INFORME

Referència: B-306 Material: PETG

Denominació: AMPOLLA 250 ml TITANARTS Data: 18/02/2021

En data 18/02/21 fan noves mostres de l'ampolla de 250 ml que s'ha modificat la puntera nova.

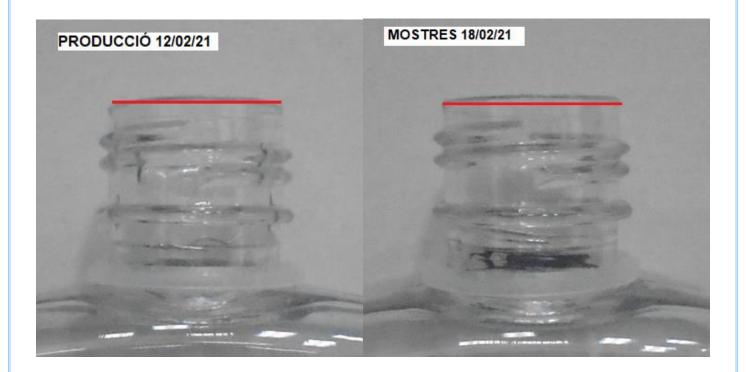
Amb les proves d'avui, s'ha millorat el tema del roscat i ara el precinte si que es desfà del tap al desenroscar. Problema es que avui, el coll queda una mica tort, i tot i haver fet el coll una mica més baix, encara es més alt que la producció, i que la mida de plànol. Amb els taps roscats es veu molt.

S'hauria de igualar l'alçada del coll. Amb els taps roscats, es veu diferència i més amb el TP3 amb seguro.

També que el coll quedi recte.
